Keuringsverslag van een elektrische laagspanning- en zeer lage spanningsinstallatie

NIET CONFORM

Straatnaam Nieuwbrugkaai
Huisnummer 58
Busnummer
Postcode 9000
Gemeente Gent
Land België

Controlebezoek van een huishoudelijke installatie volgens (KB 08/09/2019) - AREI Boek 1- 6.5. en 4.2.4.3.

Afbeelding schakel- en verdeelbord:

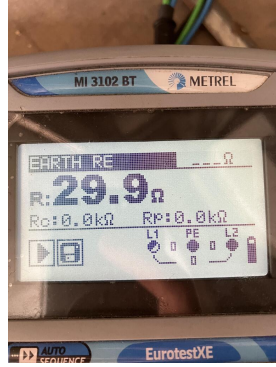
11.01 Eéndraadschema van de installatie is te voorzien en/of te vervolledigen. (Boek 1 Afdeling 2.12 - 2.13 en 3.1.2 en 9.1.2)

11.02 Situatieschema van de installatie is te voorzien en/of te vervolledigen. (Boek 1 Afdeling 2.12 - 2.13 en 3.1.2 en 9.1.2)

11.03 Schema(s) stemt (stemmen) niet overeen met de werkelijkheid. (Boek 1 Afdeling 2.12 - 2.13 en 3.1.2 en 9.1.2)

I5.02 De aanduiding van de stroomkringen en/of apparatuur, aansluitklemmen, enz dient aangebracht of vervolledigd te worden. (Boek 1 Onderafdeling 3.1.3.1. en 3.1.3.3.A. en 5.1.6.1)

I5.13 De nominale spanning dient duidelijk vermeld te worden op een oordeelkundig gekozen plaats. (Boek 1 Onderafdeling 3.1.3.3.)

I6.01 Een verzegelbare differentieelstroombeschermingsinrichting dient geplaatst te worden aan het begin van de installatie. (Boek 1 Onderafdeling 4.2.4.3.)

I6.04 Een afzonderlijke differentieelstroombeschermingsinrichting met een gevoeligheid van 30mA is te plaatsen voor installaties van badkamer, wasmachine, vaatwas, droogkast en/of gelijkaardige toestellen. Deze dient ondergeschikt te zijn aan de hoofddifferentieelstroombeschermingsinrichting (Boek 1 Onderafdeling 7.1.4.1. en 4.2.4.3.)

I6.08 (Installaties uitgevoerd NA 01/06/2023) Er is geen ondergeschikte differentieelstroombeschermingsinrichting met een gevoeligheid van max. 30mA geplaatst voor de volgende stroombanen: de contactdozen die niet bestemd zijn voor de voeding van de vaste of vast opgestelde toestellen en machines, de verlichting, de ruimten die een bad en/of een douche bevatten, de wasmachines, de droogkasten en de afwasmachines. (boek 1 onderafdeling 4.2.4.3.b)

I7.02 De smeltzekeringhouders of houders van kleine vermogensschakelaars met pennen met een sectie kleiner dan 10mm² dienen voorzien te worden van kalibreerelementen. (Boek 1 Onderafdeling 5.3.5.5.A.)
